**DOSSIER DE DEMANDE D'AUTORISATION D'EXPLOITER  
AU TITRE DES INSTALLATIONS CLASSEES  
POUR LA PROTECTION DE L'ENVIRONNEMENT  
EXTENSION D'UNE INSTALLATION DE STOCKAGE DE DECHETS NON  
DANGEREUX DEDIEE AUX DECHETS DE CONSTRUCTION CONTENANT DE  
L'AMIANTE (*Rubriques 2760-2 / 3540*)  
DANS LE CADRE DE LA REMISE EN ETAT DES TERRAINS EXPLOITES  
PAR L'EXTENSION DE CARRIERE AUTORISEE  
PAR ARRETE PREFECTORAL DU 18/04/16  
\*\*\*  
POURSUITE ET PROLONGEMENT D'EXPLOITATION  
DES ACTIVITES ASSOCIEES AUTORISEES  
EXPLOITATION D'UNE INSTALLATION DE RECYCLAGE ET DE VALORISATION  
DE DECHETS NON DANGEREUX INERTES (*Rubrique 2515-1a*)  
EXPLOITATION D'UNE STATION DE TRANSIT DE PRODUITS MINERAUX OU  
DE DECHETS NON DANGEREUX INERTES (*Rubrique 2517-3*)**

## **Commune de Saint Martin du Tertre (Val d'Oise)**

***Réponse à l'avis de la MRAE du 22 aout 2019  
et pièces complémentaires apportées lors de l'instruction du dossier***

Octobre 2019

Figure 1 – Régilage et protection intercalaire latérale

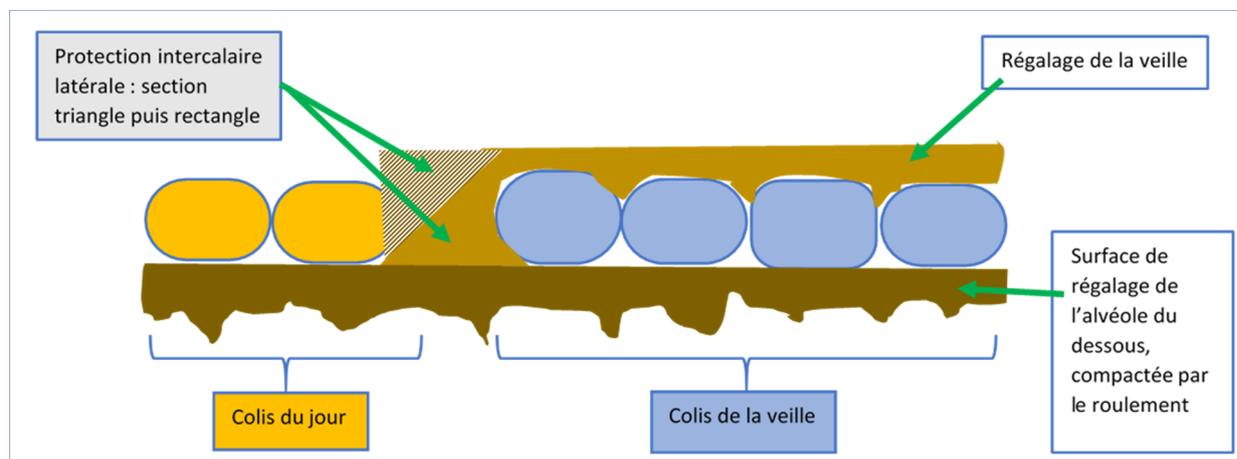
P11 : La MRAe recommande à l'exploitant de prendre en compte dans le calcul du volume de déchets inertes nécessaire au recouvrement des déchets, celui nécessaire à leur recouvrement sur les flancs.

Pour ce qui concerne **la protection intercalaire latérale** des colis en fin de journée, la société PICHETA a cherché à mettre au point un procédé plus optimisé. Après des phases d'études suivies par de nombreux essais en grandeur réelle et de réflexions sur les impacts environnementaux, nous avons proposé d'utiliser en couverture latérale intercalaire un polyane judicieusement dimensionné pour assurer cette fonction, ce qui n'est en rien contraire à l'AM du 15/02/2016.

Suite à une première analyse des services consultés, cette réelle avancée n'a pas reçu leur adhésion. Par conséquent, vu que nous proposons les 2 options, nous retournons à la solution de base et à la pratique historique sur ce site en insérant une grande quantité de matériaux inertes. En revanche, nous n'excluons pas de revenir vers les services de la DRIEE, après démarrage de cette exploitation, pour mieux vous présenter (preuves techniques, mesures sécuritaires et environnementales à l'appui) cette technique réellement innovante, nettement moins impactante et optimisant plus encore les volumes de stockage utiles pour les Déchets de Matériaux de Construction Contenant de l'Amiante (DMCCA).

La mise en place d'un massif de protection intercalaire latéral présente, au moment de sa pose, une section globalement triangulaire (Figure 1). Mais à la reprise de l'activité le lendemain, après la pose des premiers colis du lendemain, cette section ainsi remblayée sera approximativement rectangulaire (voir schéma ci-contre). Dans ces conditions, le volume de matériaux inertes nécessaires à cette fonction sera sur l'ensemble de la durée de l'exploitation du site de 944 000 m<sup>3</sup>.

Le volume cumulé de de ces 2 moyens séparatifs (régalage et protection latérale) sera alors de 1 282 000 m<sup>3</sup>. Ainsi, la part d'inertes de régalaage sera de 26% et celle des inertes en protection intercalaire de 74%.

Figure 2 – Gestion des eaux pluviales et des lixiviats

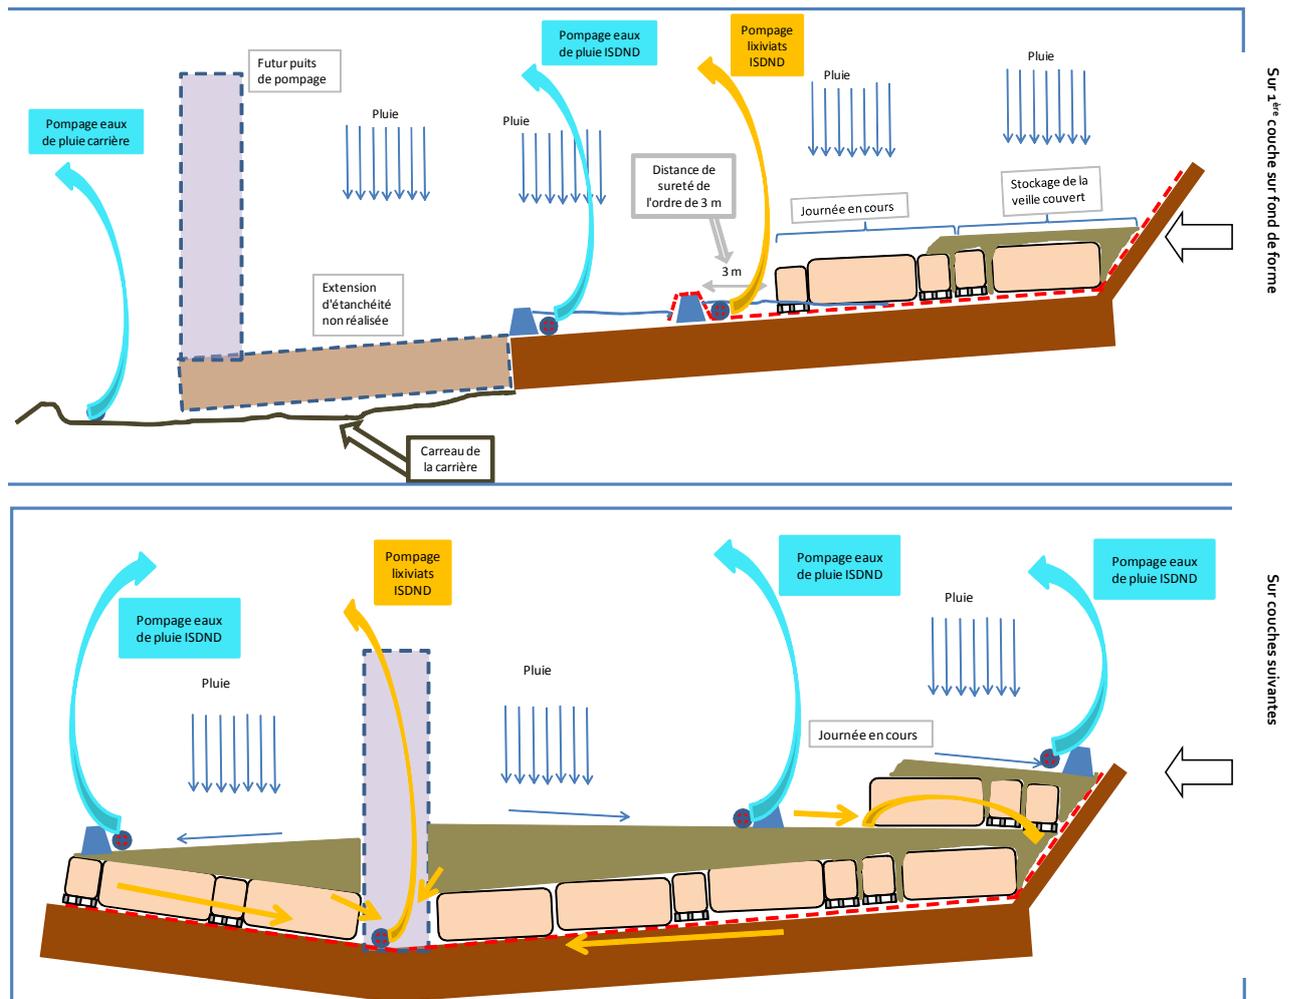
P10 - Selon l'exploitant (cf. p 21 du dossier administratif et technique), les six alvéoles » exploitées progressivement et successivement constituent également chacune des casiers dont une partie des flancs n'est pas toute hauteur.  
La MRAE recommande à l'exploitant de justifier l'indépendance hydraulique de chaque alvéole définie dans le dossier administratif et technique.

Au sein d'un même casier, il n'existe pas d'indépendance hydraulique entre les différentes alvéoles puisqu'il s'agit d'une zone journalière mobile. Cependant, au sein d'un même casier, la séparation hydraulique des eaux pluviales et des lixiviats sera assurée selon les modalités de gestion séparative décrite en page 66 du DAT (Visuel 32 reproduit Figure 2),

L'objet du « PLAN DE FOND DE FORME ET DE GESTION HYDRAULIQUE DES CASIERS », vu précédemment, est aussi de montrer comment sont drainés les lixiviats vers le point bas de chaque casier par la mise en place d'un faisceau de drains convergeant vers le puits de relevage du casier en question. Ces drainages séparatifs en fond de casier contribuent à éviter que des nappes de lixiviats subsistent en s'écoulant trop lentement.

Dans cette configuration, tous les lixiviats migrent plus rapidement vers le fond du casier et sont rapidement pompés et remontés en surface, réduisant ainsi la charge hydraulique. L'intérêt consiste aussi, en cas de besoin, de pouvoir intervenir dans ces drains par le fond du puits pour d'éventuelles opérations d'entretien ou de réparation.

Figure 3 – Zonage et règlement du PLU sur le secteur concerné par le projet

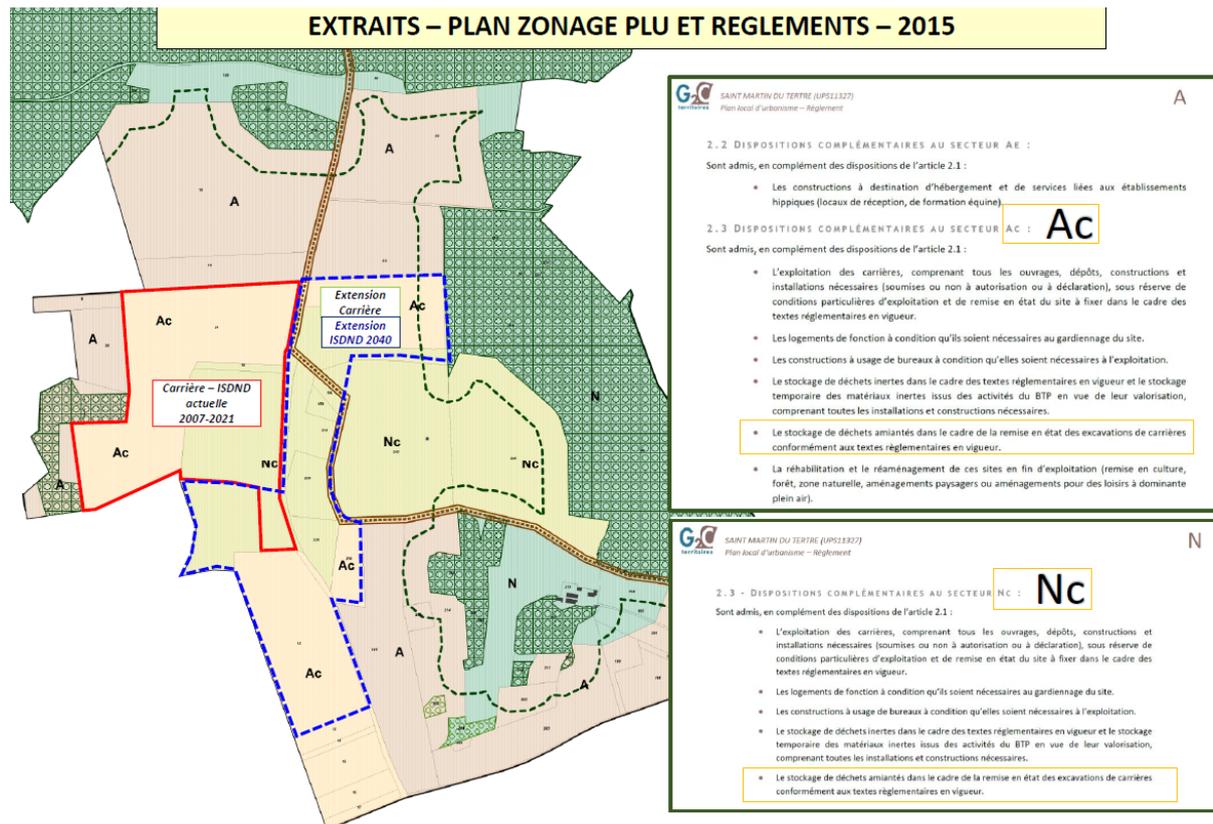
P12 : La MRAe recommande de fournir un extrait du PLU de Saint-Martin-du-Tertre afin d'établir la compatibilité du projet avec ce PLU.

Au regard du PLU actuellement en vigueur sur la commune de Saint Martin du Tertre, le projet d'ISDND s'étend sur deux types de zones Ac et Nc et est compatible avec le règlement de ces deux zones. (Figure 3)

Figure 4 – Localisation et accès routiers

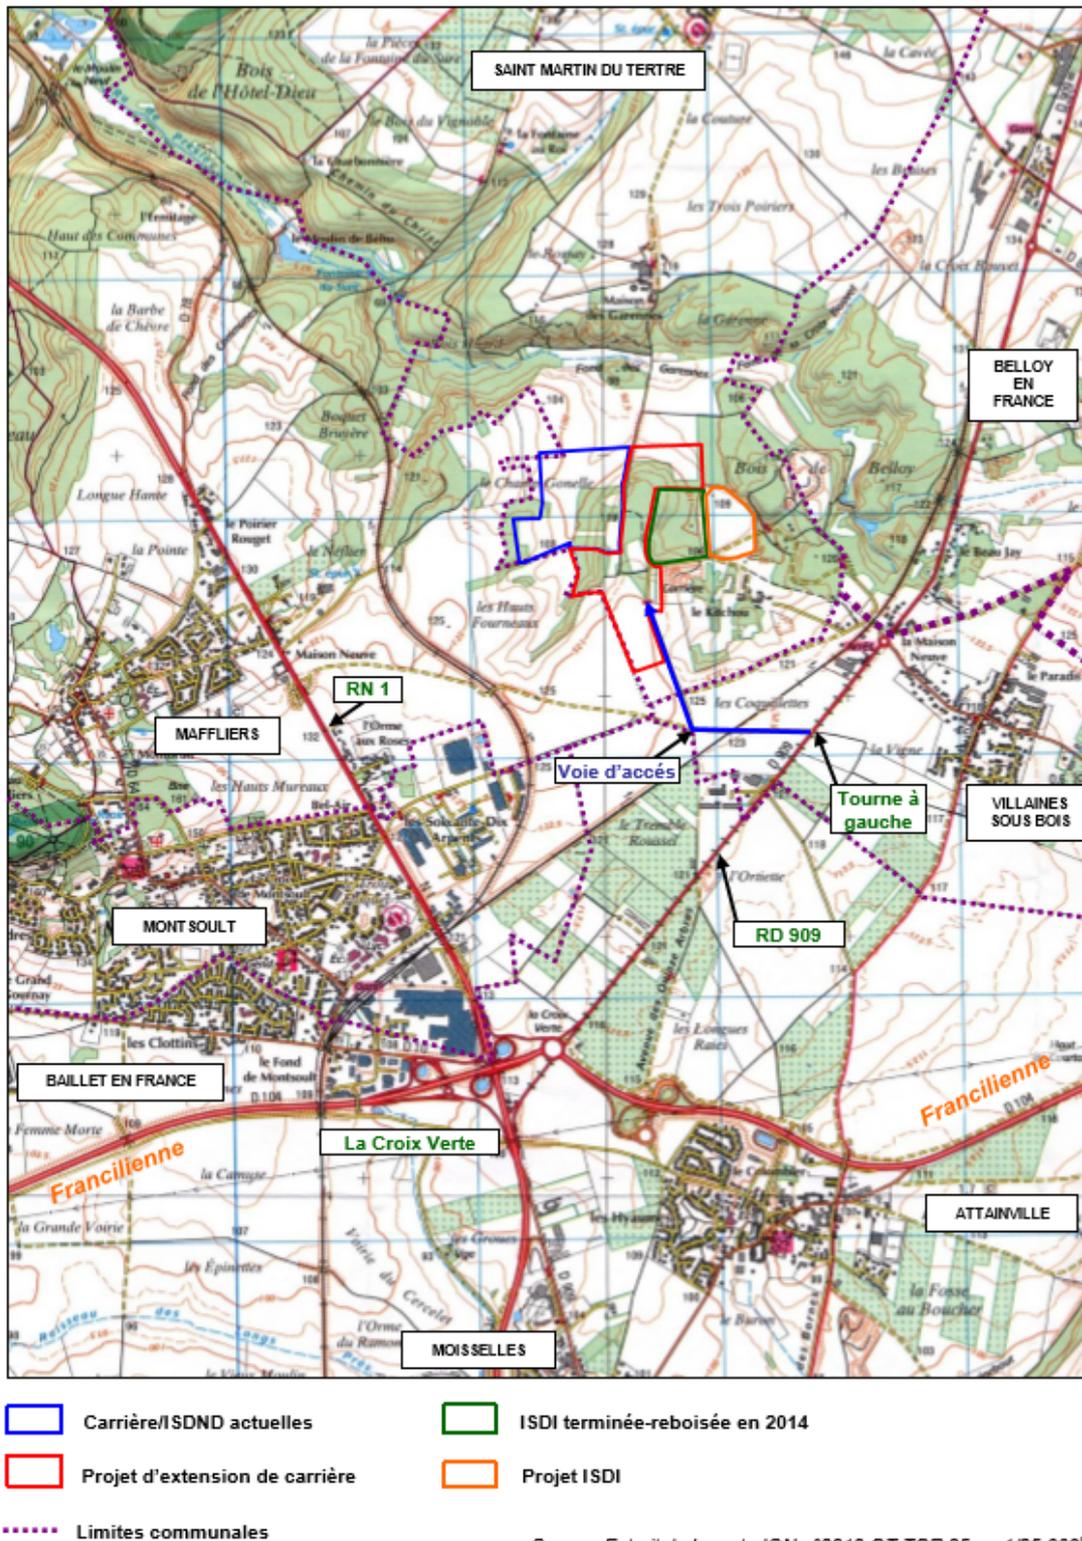
P 19 - la MRAe recommande que soit décrit le trafic routier, en l'absence de fonctionnement des installations gérées par l'exploitant et le trafic lié à ses activités actuelles et futures

P24 : La MRAe recommande de documenter l'absence d'augmentation de trafic par rapport à l'impact réel du site dans les conditions d'exploitation actuelles.

L'axe de circulation principal est la N104 qui passe au sud du site, entre Montsoul et Attainville (Figure 4). Reliant l'A1 à la N184 depuis fin 2002, la N104 (francilienne), présente un trafic à Attainville aux alentours de 45 000 véhicules/j (Figure 5).

Le trafic engendré par l'exploitation de la carrière et de l'ISDND décrit en page 86 du dossier administratif et technique de la demande correspond à une distribution du trafic scindée en d'une part les transports de valorisation du gisement et d'autre part les apports de déchets amiantés contribuant à la remise en état des terrains. Ces derniers apports se substituent aux apports antérieurs de seuls terres et matériaux inertes nécessaire à cette remise en état.

Le trafic des activités actuelles est déjà intégré dans les comptages routiers historiques des axes desservant le site et font partie du "bruit de fond" des circulations de poids lourds comptabilisés.

Figure 6 – Schéma de principe du lit de granulat en fond de fossé

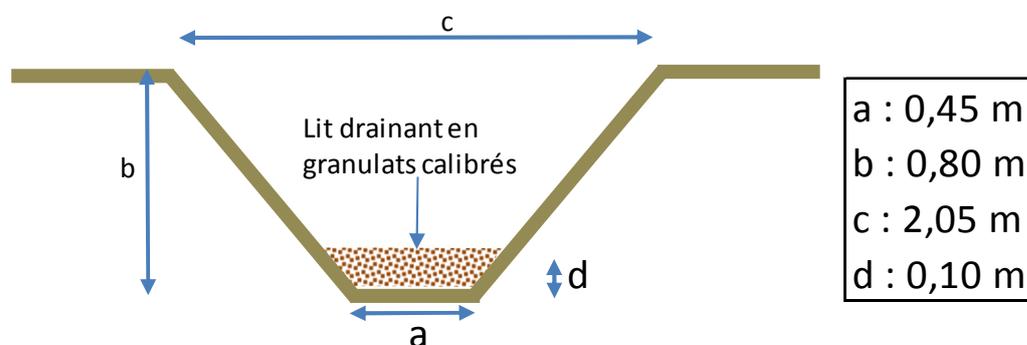
P23 - La MRAe s'interroge sur l'étanchéité des fossés d'eaux pluviales polluées avant traitement.

Concernant la gestion des eaux pluviales, le fossé actuel qui sera emprunté pour les rejets du site est actuellement naturellement qualifié de drainant, ainsi, il chemine sur tout son linéaire de 300 à 400 m jusqu'au Fond des Garennes dans lequel un réel écoulement visible est très rarement constaté du fait de sa forte propension à favoriser les infiltrations. La seule opération proposée est de reprofiler légèrement ce fossé (qui est de section trapézoïdale) et d'habiller la surface de son fond avec 10 cm d'épaisseur de granulats calibrés (10/20) pour en protéger le fil d'eau de l'érosion et des périodes de sécheresse (Figure 6).

Figure 7 - Principe de fonctionnement du bassin lixiviat (visuel 33 p 68 du Dossier Technique et Administratif)

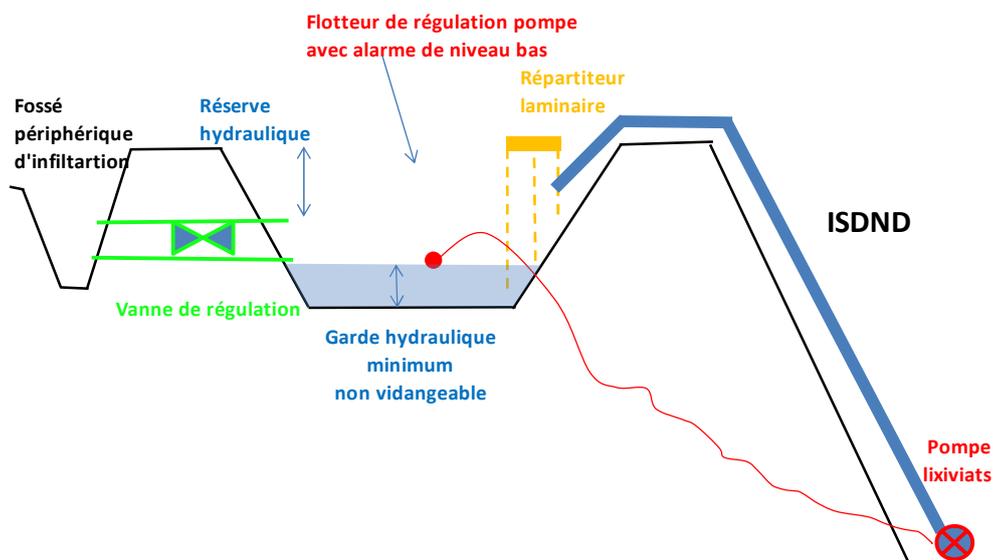
P22 - La MRAe recommande à l'exploitant d'apporter des garanties sur le maintien en eaux du bassin de collecte des lixiviats.

Toutefois, l'expérience PICHETA associée à un souci de la sécurisation de ses installations fait que nous ne pouvons pas profiter d'une telle facilité. C'est la raison pour laquelle nous avons déjà entériné, dans le DTA au chapitre 6.3 au § « D » au bas de la page 68, le mode de fonctionnement de ce bassin de lixiviat (Figure 7). Le dimensionnement de son volume a été calculé sur la base des 15 jours (article 11 II qui ne nous concerne pas) soit : 280 m<sup>3</sup> et il disposera d'une garde hydraulique de 30 cm ce qui signifie qu'il restera toujours à minima 30 cm d'eau pour éviter qu'en cas très improbable d'évaporation totale il se retrouve à sec ; la surveillance de ce niveau sera automatisée.

Nous n'avons pas initialement spécifié que nous y asservirions une alarme de détection de baisse de niveau sous ces 30 cm et que nous prévoyions une possibilité d'alimentation en eau de complément ; c'est chose faite. Pour la conservation de cette garde hydraulique, ce bassin sera étanché, bien que ce ne soit pas réglementairement imposé, par une géomembrane en matériaux résistants aux UV.
